Dodatek č. 2

Smluvní strany se dohodly na následujícím dodatku Smlouvy o dílo na realizaci veřejné zakázky „Stavební úpravy pavilonu C, Krajská zdravotní, a.s., Nemocnice Chomutov o. z. – Pracoviště magnetické rezonance“:

NÁVRH OCENĚNÍ ZMĚNY
(příloha k žádosti o změnu)

ZDŮVODNĚNÍ ZMĚNY KE ZM.L. Č 5

Změnový list 5 - dveře D7

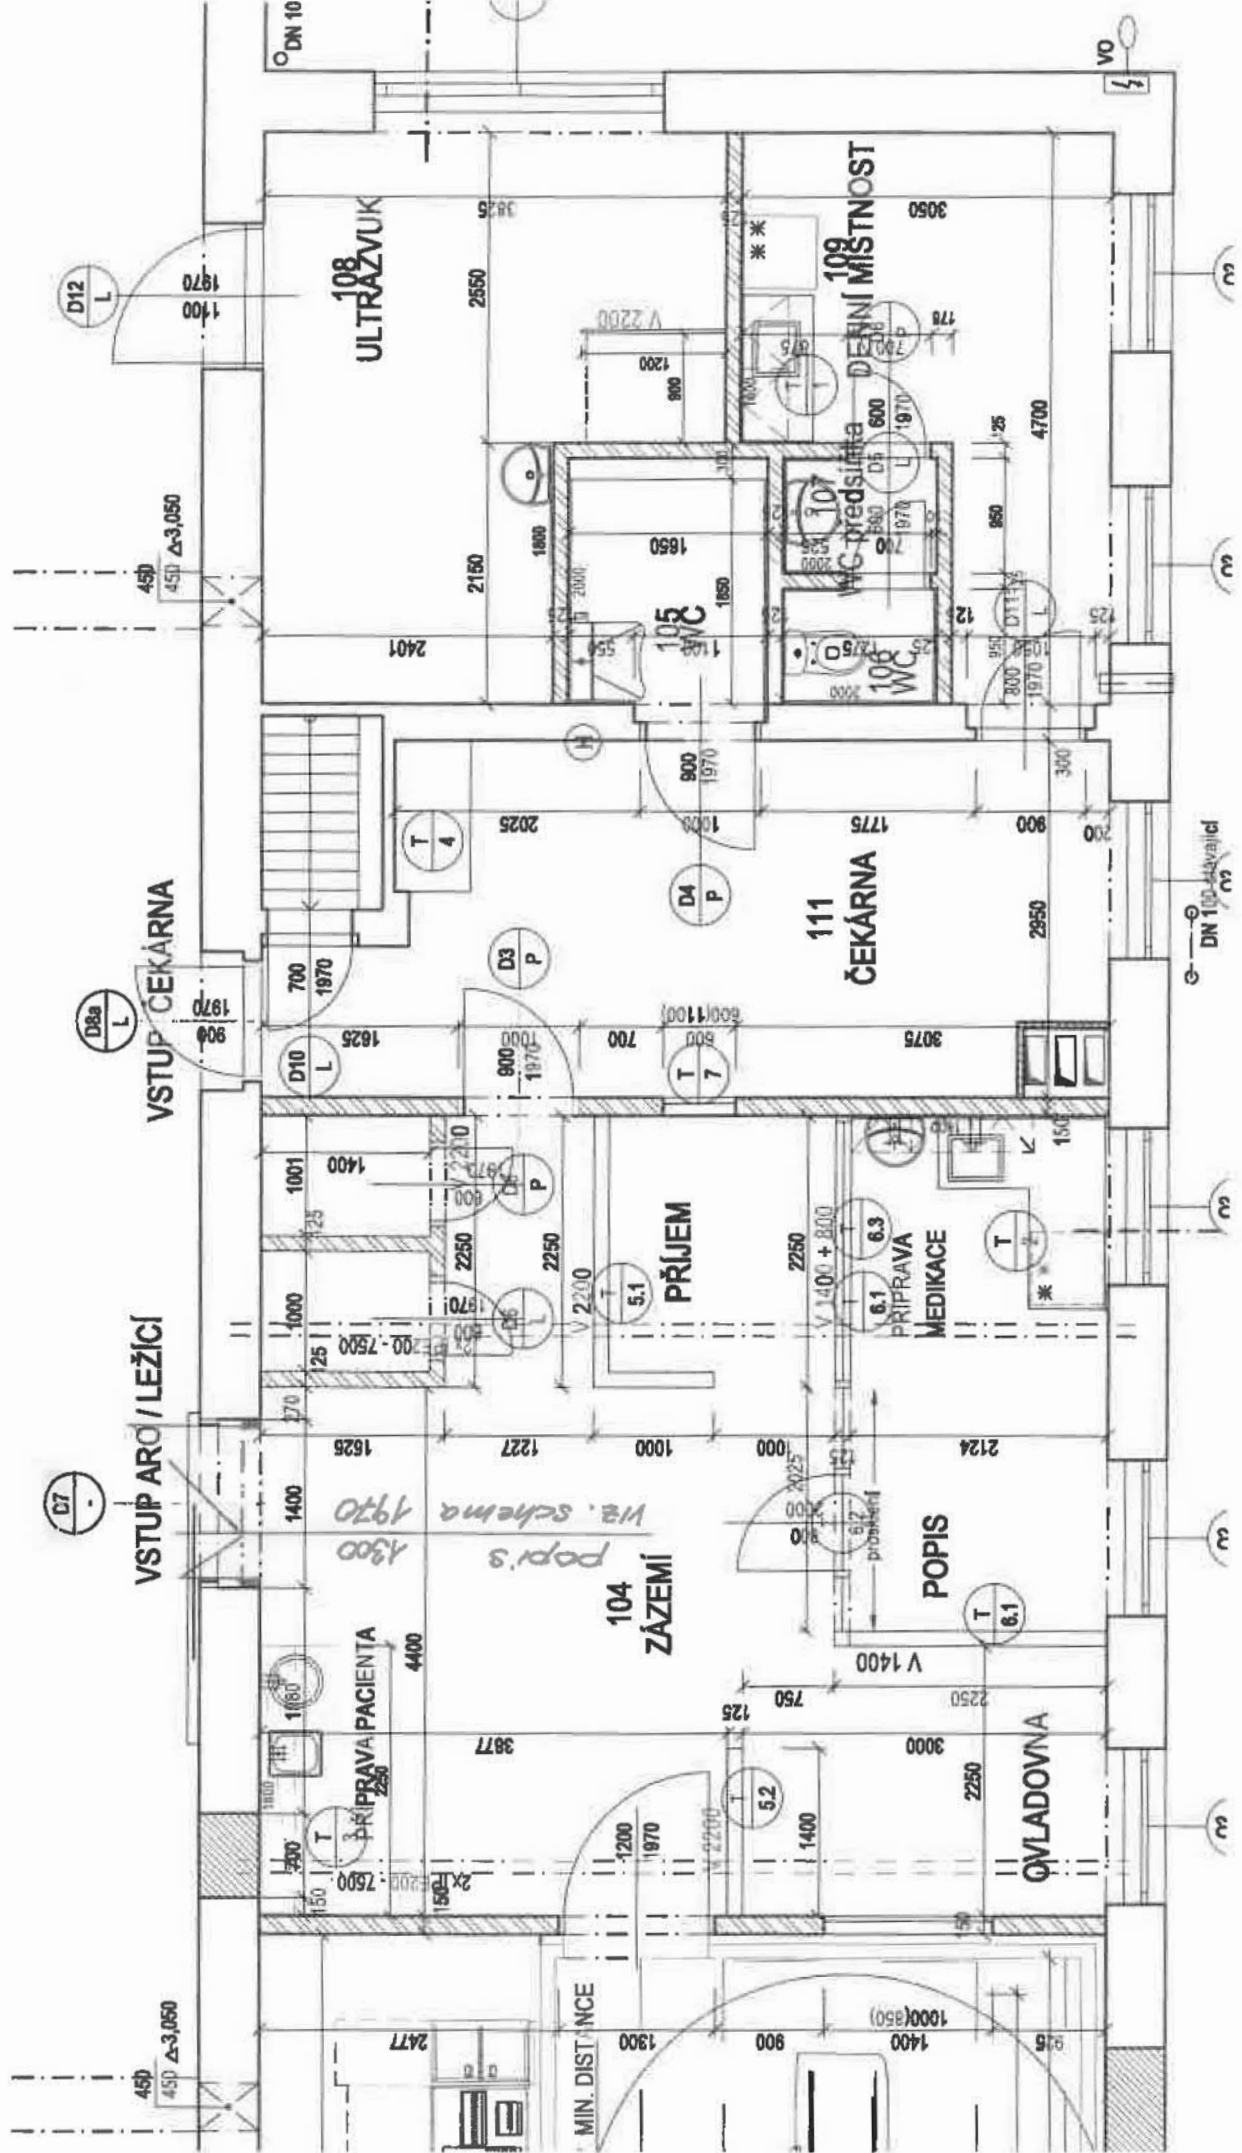
- změnu typu otevírání dveří č. D7 z důvodu dodržení požadované požární odolnosti úseku při zajištění požadavků Polikliniky Chomutov na šířku a vhodný způsob otevírání těchto dveří

Dobrý den všem. K uvedenému řešení nemám připomínky. Dle mého názoru „hlavní slovo“ v této problematice (změnu typu otevírací dveří č. D7) by měl mít „kancelář“ uživatel (provozovatel) primářka oddělení [Redacted] Přeji hezký zbytek dne.

dobrý den,
dnes jsem v ústí, bude p. vrchní, pokud se dveře otevírají na chodbu, problém to nebude koll

Dobrý den, paní primářko
Pokusel jsem vám volat na telefon oddělení, ale bylo stále obsazeno a nějak se mi to nepodařilo.
Prosím, došlo k omylu.....dveře se neotevírají dovnitř místnosti, ale naopak do chodby, přičemž vzhledem k šířce křídla 900mm a zapuštění cca 400mm do stěny nedochází ani k omezení provozu na chodbě.

dobrý den,
je krásné, že vedení rozhodlo, z naší strany je nevyhovující otevření dveří do místnosti příjmu, neboť prostory jsou velmi malé a při otevření dveří dovnitř není možnost manipulace s lůžkem ARO a MR lůžkem - nevejdou se tam, budeme mít problém i s manipulací 1 lůžka a několika členů personálu ve vytvořených prostorech. Proto měly být dveře jednoznačně posuvné. Z výše uvedeného mi vyplývá, že aktuální pacienti prostě na MR v CV nebudeme dělat.
[REDACTED]

162.	H	D7	dveře vnitřní fólie HPL, barevné posuvné - specifikace viz PD včetně pojezdu EW 15 DP3 - 1450x1970 mm	kus	-1,000	19 320,00	- 19 320,00	- 19 320	
Plný popis:									
162 a	H	D8A	dveře vnitřní fólie HPL, barevné - 1300x1970 mm / EW 15 DP3	kus	1,000	19 375,00	19 375,00	19 375	
Plný popis: včetně hování + klíka - koule + barva oranžová U332
